**Avis de la Mission Régionale d'Autorité environnementale  
Nouvelle-Aquitaine formulé à l'occasion de la présentation  
d'un projet de parc photovoltaïque au sol  
au lieu dit « Pateron » dans la commune de Boé (47)**

n°MRAe 2023APNA77

**Localisation du projet :** Commune de Boé (47)  
**Maître(s) d'ouvrage(s) :** Société RD Projet 4 (Reden)  
**Avis émis à la demande de l'Autorité décisionnaire :** Le préfet de Lot-et-Garonne  
**En date du :** 28/03/2023  
**Dans le cadre de la procédure d'autorisation :** Permis de construire  
L'Agence régionale de santé et le préfet de département au titre de ses attributions dans le domaine de l'environnement ayant été consultés.

Plan masse du projet et enjeux environnementaux– extrait étude d'impact page 68

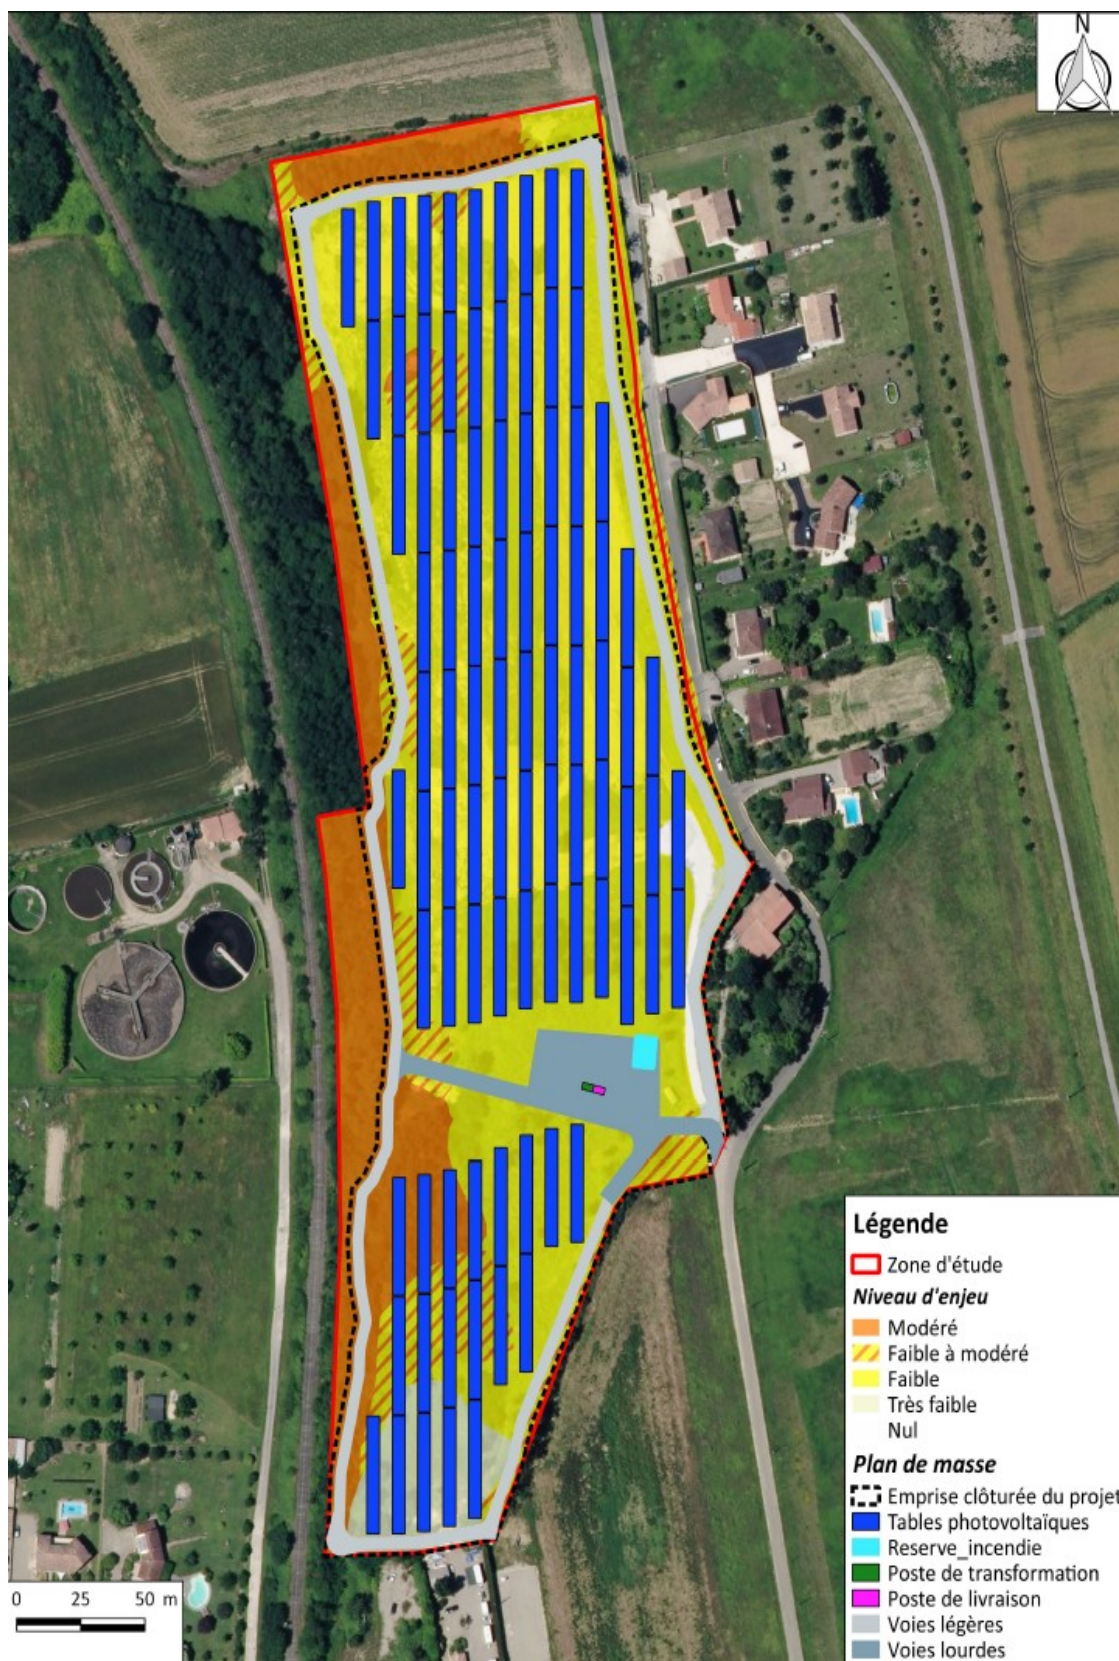
S'agissant du milieu naturel, le porteur de projet indique page 239 avoir évité les secteurs les plus sensibles, dont un espace boisé classé et des haies en bordure de projet. Le projet n'évite pas toutefois une partie du milieu boisé au sud-ouest du site, favorable notamment à la nidification du Milan noir et de la Tourterelle des Bois, ni des zones humides (phragmitaies) favorables à la reproduction du Crapaud épineux et du Pélodite ponctué.

Compte tenu de ce constat il apparaît que le projet serait susceptible de porter atteinte aux habitats naturels de certaines espèces protégées et pourrait à ce titre relever d'une demande de dérogation relative à la réglementation des espèces protégées<sup>2</sup>.
